## 第 46 回流域委員会傍聴者意見について

## 1. 第 46 回流域委員会傍聴者意見と意見に対する回答

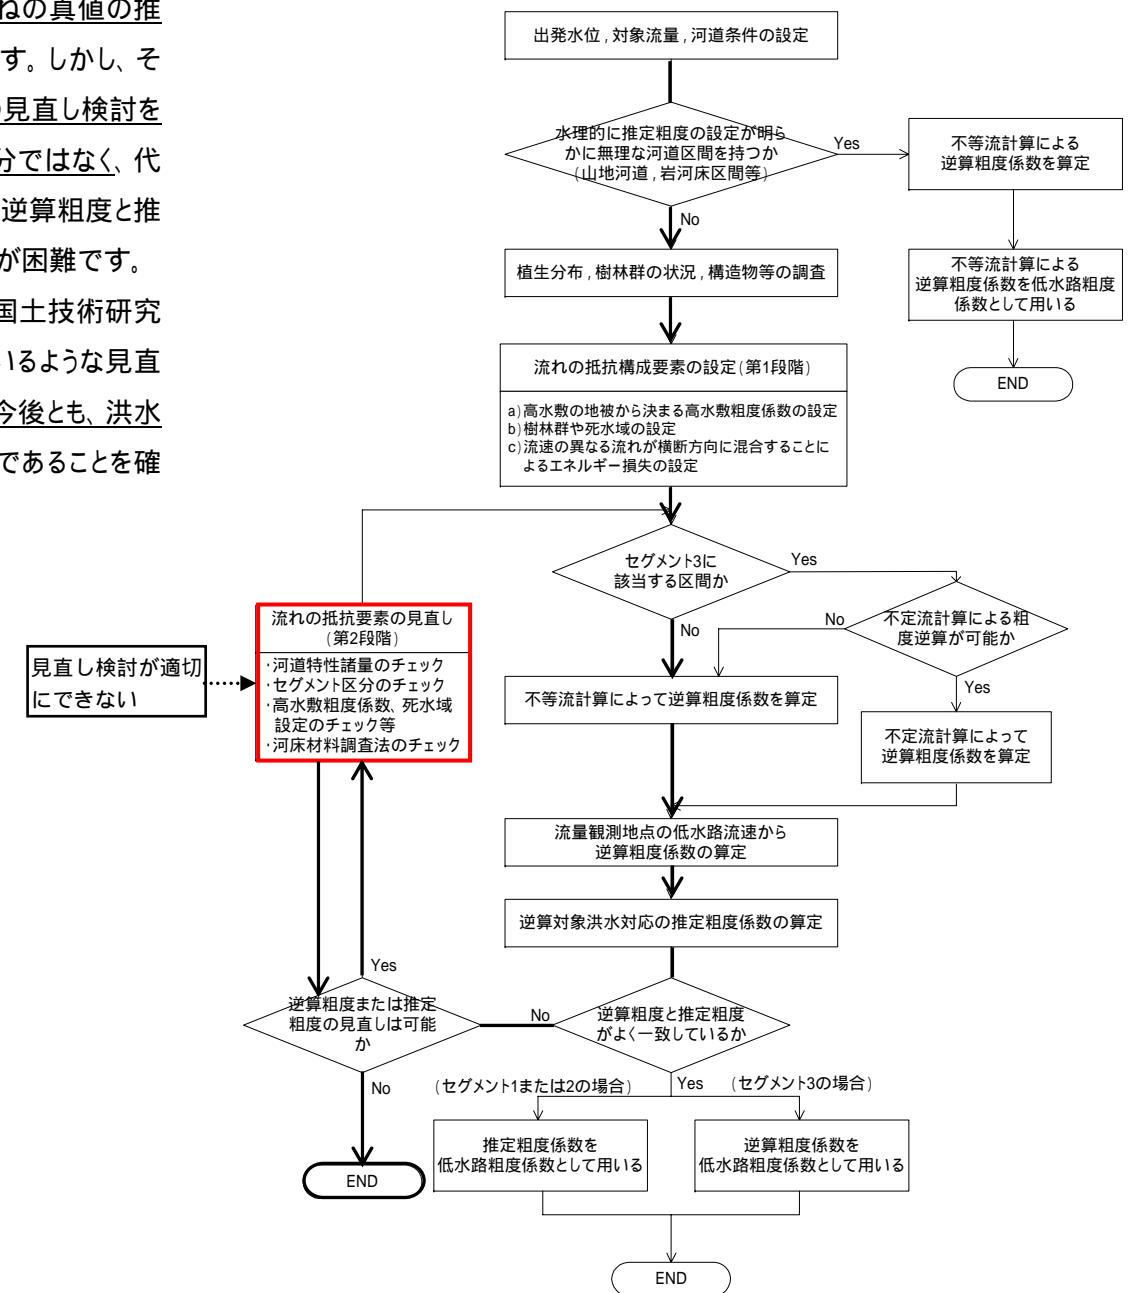
(2) ここで、問題は、県の設定する推定粗度係数と実際の洪水から逆算された逆算粗度係数が、大きく相違する場合は、さかのぼって、代表粒径の設定の妥当性を検証することになっているのに、それが行われていないことです。

県も引用する「河道計画検討の手引き」では、「逆算粗度係数と推定粗度係数の差が大きい場合には、代表粒径や高水敷粗度係数等の見直しを行い、再度低水路粗度係数の設定を行う」(P77)とされています。

県の決めた武庫川の各区域での代表粒径の設定が妥当か、その再検証が必要なのです。

右関連資料の赤枠に示すとおり、逆算粗度係数と推定粗度係数がよく一致しない場合には、流れの抵抗要素を見直すことになっています。

例えば、平成16年10月洪水に匹敵するような規模の複数洪水の観測データが存在する場合には、それらの比較検討により概ねの真値の推定、または見直しを検討すべき条件の推定が可能となります。しかし、そのような洪水のデータは得られていないため、粗度係数の見直し検討を行うに十分なデータ、及び知見の蓄積は、現時点では十分ではなく、代表粒径をはじめとする条件のどれを見直すべきか、または逆算粗度と推定粗度のどちらがより真値に近いかを的確に判断することが困難です。

以上の状況より、『河道計画検討の手引き 財団法人 国土技術研究センター編 山海堂』(以下、手引きという)に記載されているような見直し検討を適切に行うことが困難であり、P1で示したとおり、今後とも、洪水時の観測等のモニタリングをしながら検討を継続するべきであることを確認しています。

図 2.0kの河床材料調査結果

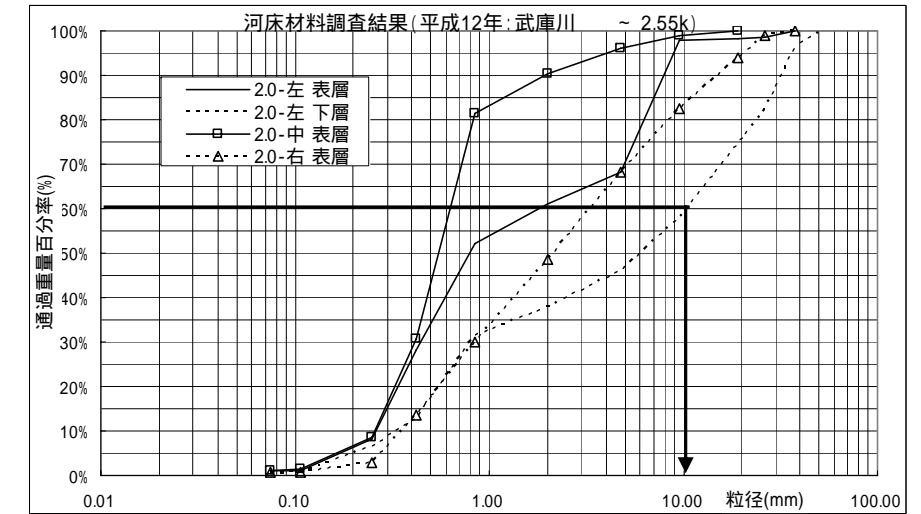
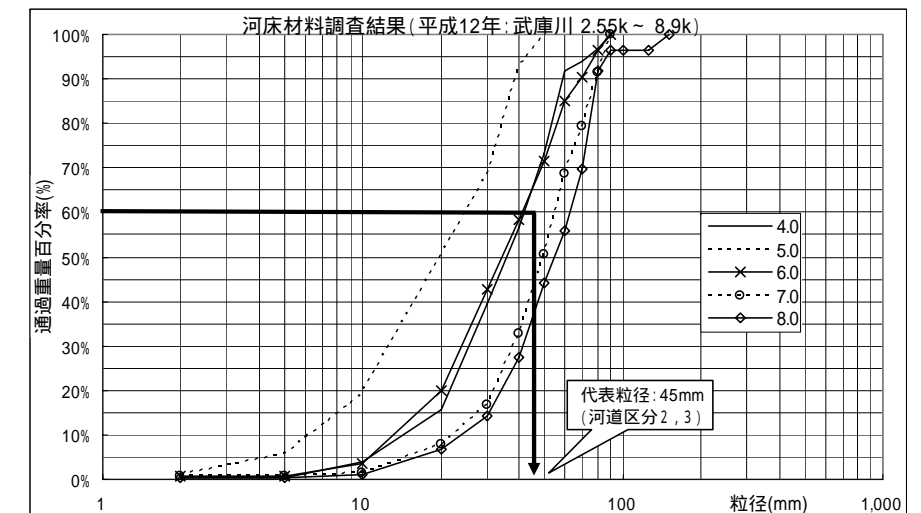
- ② ①のすぐ上流部に当たる河口から3キロ付近は、潮止め堰や阪神電車橋梁上流部にあたり、県が、武庫川下流部で、一番流下能力がないとしている箇所です。この箇所の河床がどういふ状況か、代表粒径は、いくらとするのが妥当かということは、整備計画全体にも影響を与えるきわめて重要なポイントです。

しかし、こういう重要な箇所の粒度分布調査結果が、平成14年報告書にも平成16年報告書にも発表されていません。平成16年報告書には、調査地点位置図（9-25）に「3.0k」と調査地点として記載されているにもかかわらず、そのデータは示されていません（資料4）。実際は、調査データはあるのでしょうか。県は、疑問に答えるべきです。

さて、さかのぼれば、「平成3年潮止め堰報告書」では、2k地点での粒度分布調査が記されています（この箇所の粒度分布調査なしに、またそのデータの公表なしに潮止め堰の水理実験はできないからです）。d60は、河道みお筋部で1.9mm～2.87mm、砂洲上で2.97mm～4.57mmです（いずれも下層）。

この箇所を代表粒径45mmとするのは、実態とまったく乖離しています。

以上、3k地点は、代表粒径が、平成3年の調査で2mmから5mm程度であるにもかかわらず、45mmの代表粒径の河道区分に組み入れることは再検討すべきです。

右関連資料は平成14年報告書より抜粋した資料です。2.0kの粒度分布は4箇所にとられていますが、参考に示した4.0～8.0kの粒度分布と比較して2.0kの4種類の粒度分布曲線の形状や粒度に大きなばらつきが見られます。これは、洪水後期や非洪水期に堆積する細かい粒径成分と洪水時に上流から供給される大きい粒径の成分が混ざりあっていることが原因であり、海域に近い感潮域に由来する現象と考えられます。

河床材料のうち小粒径のものは、洪水時の河床抵抗（及び河床の動きやすさ）にはあまり関係しません。したがって、潮止堰(2.55k)より下流部においても、洪水時の河床抵抗が上流からの大きな成分の土砂の影響を強く受けている区間があると考えられ、その影響区間は河床の縦断勾配が変化する1.5kまでと設定し、その代表粒径を4.0k～8.0kの河床材料調査結果をもとに設定した45mmと同じとしています。

潮止堰より上流の粒径成分との混合が認められることに加えて、砂防事業の進捗に伴う土砂供給の減少に起因した将来的な河床材料の粗粒化の発生を考慮すると、上流側と同じ代表粒径を設定しこれをもとにセグメントを区分することは、河道計画を検討する上において合理性があると判断しています。

なお、「平成3年3月潮止め堰報告書」に記載されている河床材料調査結果は、貴重なデータではありますが、潮止め堰の改築が平成2年10月から平成4年7月にかけて行われており、施設改築による周辺状況の変化、及び工事による影響を受けた上での、約10年後の現在の河道状況を適切に表しているかは疑問があるため、近年に得られたデータをもとに代表粒径とセグメント区分を設定しています。

なお、意見書資4で引用されている図9.3.1に記載されている平成16年報告書における調査位置3.0kは誤りで、調査は行っておりませんので、調査地点から削除して訂正します。平成14年報告書に記載されている河床材料の調査地点は、本資料に添付の参考資料P9に記載しています。

表 平成16年報告書のd60（参考値扱い）

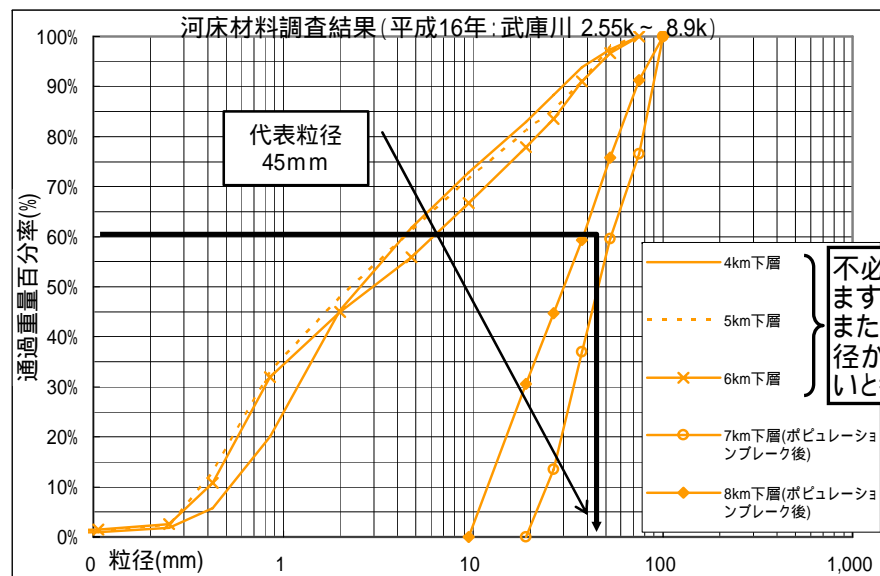
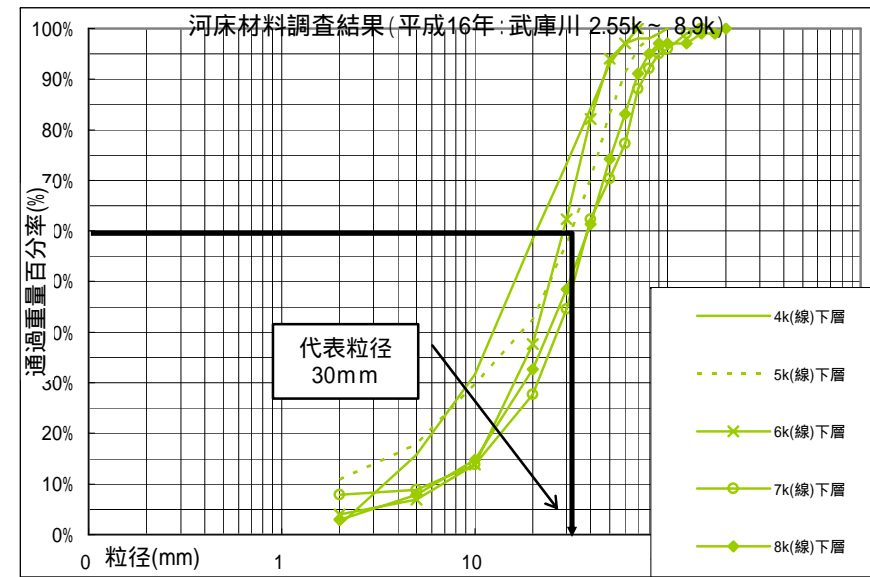
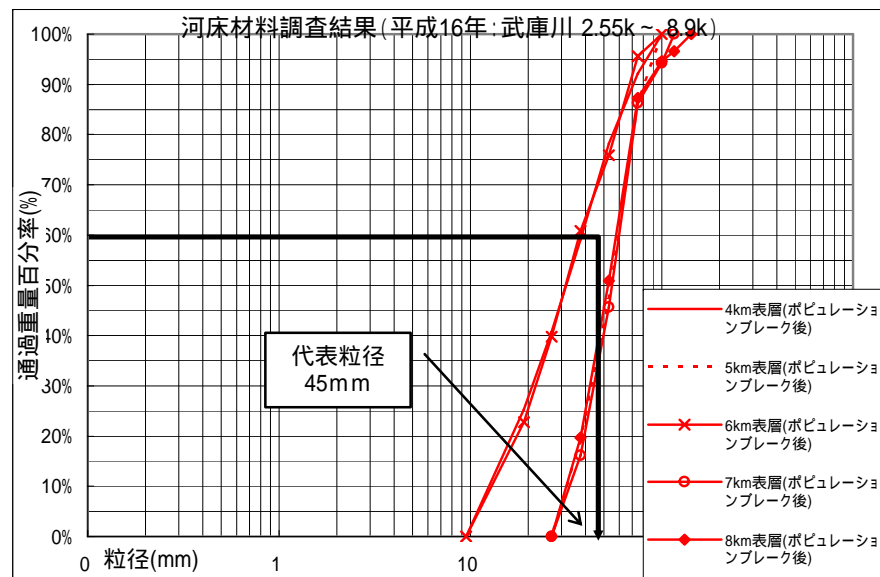
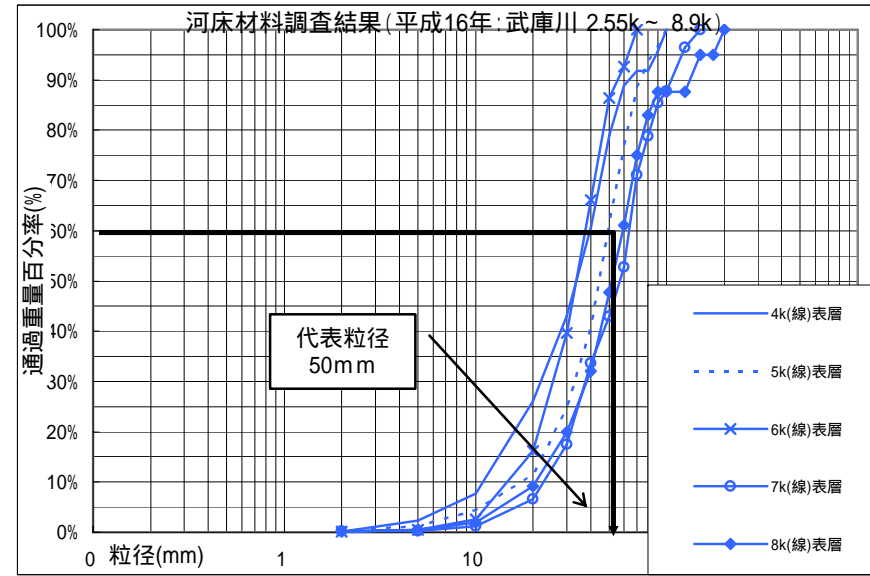
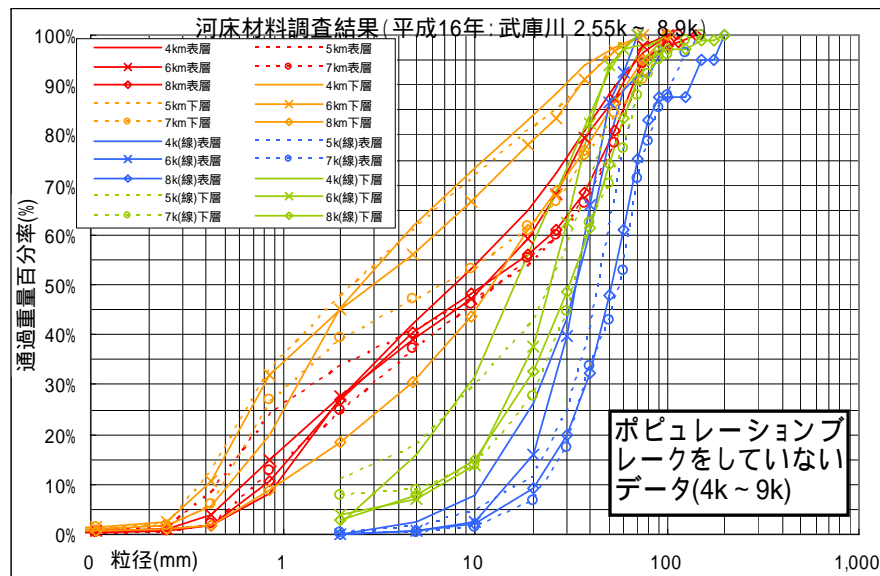
平成16年報告書には、2.55k~8.9kの粒度分布調査結果（2-41、9-52）として、採取法による下層のd60は、4k=4.3mm、5k=4.3mm、6k=6.3mm、7k=16.7mm、8k=18.3mmとなっています。ところが、代表粒径の決定に際して、ポピュレーションブレイクとして、7k地点、8k地点の粒度分布調査の10mm以下を切り捨てた後の60%値を採用し、代表粒径を45mmとしています。（7k、8k地点の加工する以前の粒度分布そのものは、示されていない）（資料5-1、2）

「河道計画検討の手引き」では、60%値が1センチ（=10ミリ）以下は、その値を代表粒径とするとしています。60%値が10mm以下の4キロから6キロは、この規定に基づけば、ポピュレーションブレイクをする必要もなくポピュレーションブレイク後の値を採用することは実態と大きく乖離します。

また、「河道計画検討の手引き」では、ポピュレーションブレイクをする場合は、60%値が10mmを超える場合で、かつ、A「以下の集団が30%以上となる場合」とされており、詳細な手順が示されていますが、この検討がなされたのか。また、10mmでできた根拠は何か、明らかにされていません。10mm以下の構成は4キロ、5キロ、6キロ地点それぞれ、73%、73%、67%となっており、各地点の河床材料の7割を切り捨てて、低水路流量を考えることとなりますが、これが妥当といえるのでしょうか。

7k、8k地点での加工前の粒度分布調査結果が示されていないために、この地点は不明ですが、少なくとも4k、5k、6k地点は、代表粒径45mmの河道区分に入れることは、実際と極端に乖離した河床状態を想定することになります。「河道計画の手引き」にもとづき、この区間の代表粒径は再検討をすべきです。7kmにわたって、45mmの代表粒径の河道区分にしていることも、再検討をすべきです。

平成16年の河床材料調査結果は、採取法（上層、下層）、線格子法（表面、表面下）の4種類の結果が平成16年報告書において整理されています。意見書では、このうち採取法（下層）のみの値を引用しており、そのd60は意見書にあるとおり4k=4.3mm、5k=4.3mm、6k=6.3mmです。その他の3種類の調査方法によるd60は、採取法（上層）では4k=14.3mm、5k=27.0mm、6k=20.0mm、線格子法（表面）では4k=39.7mm、5k=49.4mm、6k=37.7mm、線格子法（表面下）では4k=21.1mm、5k=32.0mm、6k=29.0mm、となっています。（右表参照）

意見書では、4k、5k、6kのデータについて不必要にポピュレーションブレイクを実施したと指摘していますが、意見書資5-2左上の図（P6左下の図にも掲載）の凡例に示されているとおり、意見書で引用している採取法（下層）4k、5k、6kのデータ処理においては、ポピュレーションブレイクを実施していません。

したがって、「60%値が10mm以下の4キロから6キロは、この規定に基づけば、ポピュレーションブレイクをする必要もなくポピュレーションブレイク後の値を採用することは実態と大きく乖離します。」という指摘、及び「10mm以下の構成は4キロ、5キロ、6キロ地点でそれぞれ73%、73%、67%となっており、各地点の7割を切り捨てて、低水路流量を考えることになる」という指摘は事実と異なります。また、P7右下に8kで実施したポピュレーションブレイクの例を示していますが、ポピュレーションブレイクは所定の方法に則って行っていますし、ポピュレーションブレイクを行う前のデータは意見書資5-1左上の図（P6左上の図にも掲載）にも記載されています。

次に、意見書では、平成16年報告書に記載されている4種類の調査結果のうち採取法（下層）のみを引用し、4k、5k、6kのd60が実際はもっと小さいとの主張をされていますが、意見書資5-1、資5-2の左側の図、P6に示した一連の図、及び平成16年報告書より整理した下表からわかるとおり、引用されている調査結果は他の3種類の調査結果と比較して著しく小さく、意見書で引用しているデータは、当該箇所を代表するデータではないと判断しています。なお、d60が著しく小さくなる要因としては、洪水後期に細粒分が多く堆積した地点において通常時の状態に戻る前に調査を行った、等が考えられます。

以上に示す内容から判断して、4k~9kの代表粒径をほぼ一定であると判断していることについては、指摘されているような不都合はなく、現時点においては再検討を要するとは考えていません。

不必要にポピュレーションブレイクをしていると指摘されていますが、ポピュレーションブレイクは行っていません。また、同じ4k~6kの他の粒度分布曲線と比較して、著しく粒径が小さくなっており、当該区間を代表する粒度分布ではないと考えられます。

「既作成資料に阪神電鉄提供水位を追加して作成」

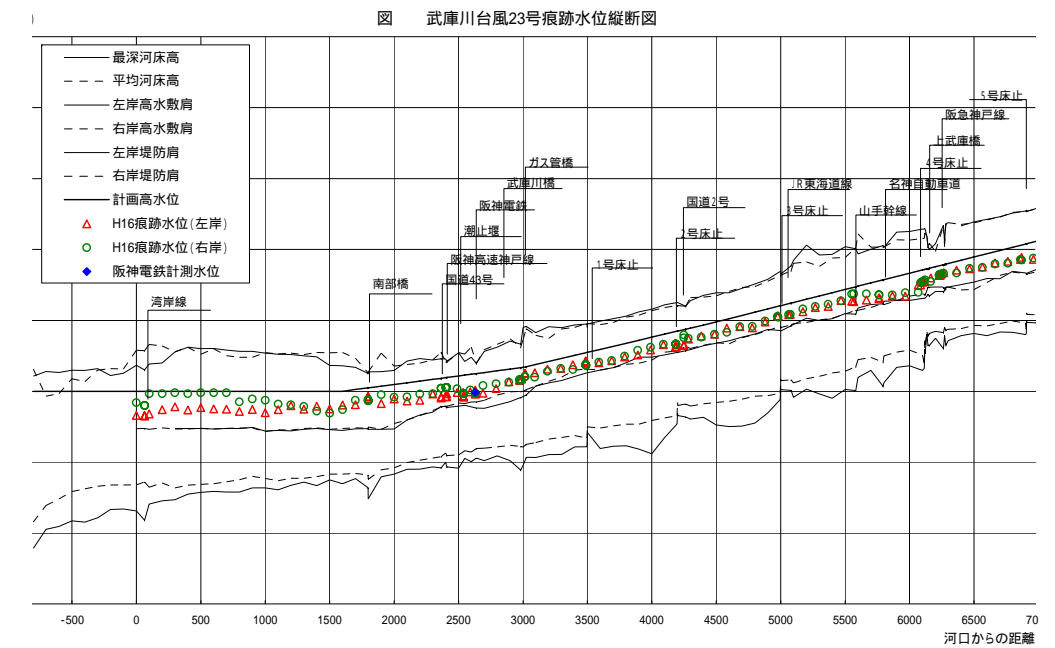
県は、阪神電車橋脚にまきついた草や枝の写真を盛んに示していますが、洪水痕跡による粗度係数逆算の値を低めようというのならいざ知らず、本当に阪神電車橋梁部でのより正確な水位を把握したいと考えているなら、なぜ、本格的に調査をしなかったのでしょうか。

阪神電車の武庫川橋梁には、河川中央部に相当する箇所を橋桁に超音波による水位測定器が設置され、記録が残されています。私が、阪神電車に問い合わせると、台風 23 号時の最高水位は、桁下 2.4 メートルであったということです。

阪神電鉄から提供された資料によると、当該地点のピーク水位(平成 16 年 10 月 20 日 18:00 の水位)は O.P.4.92m となります(= 桁下端 O.P.7.32m 2.4m)。これを痕跡水位縦断面図に重ねると右図のようになり、痕跡水位の値(橋梁下流左岸 O.P.4.62m、橋梁下流右岸 O.P.5.26m、橋梁上流左岸 O.P.4.83m、左岸 O.P.5.26m)とほぼ一致しますので、痕跡水位、及び阪神電鉄計測水位とも少なくともある程度の精度は保っているものと推測されます。

従来から、洪水痕跡水位には小さくはない誤差を含んでいる可能性があるとの見解を述べさせて頂いていますが、その見解は今後も変わりません。ただし、痕跡水位の調査結果は役立たずで、調査の意味がないという主張はしておりませんし、痕跡水位に誤差があることを理由に逆算粗度係数による流下能力を採用しないというご説明はしておりません。したがって、「たった1枚の写真で洪水痕跡調査が信頼できないかの宣伝は、逆に県の姿勢と調査のずさんさをしめすもの。」、または「洪水痕跡による粗度係数逆算の値を低めようというのならいざ知らず」という指摘については、そのようなことは考えていませんし、そのようなご説明もしていません。この点については、本資料 P11 の「2. 推定粗度を採用する考え方」に資料を添付します。

なお、橋梁付近では、流れが橋脚に当たることにより洪水時の付近の流れは大きく乱れ横断的な水位、または橋梁の上下の水位は一定にはならないと考えられますので、阪神橋梁地点の洪水痕跡水位は、計測位置による変化量も大きいものと考えられます。
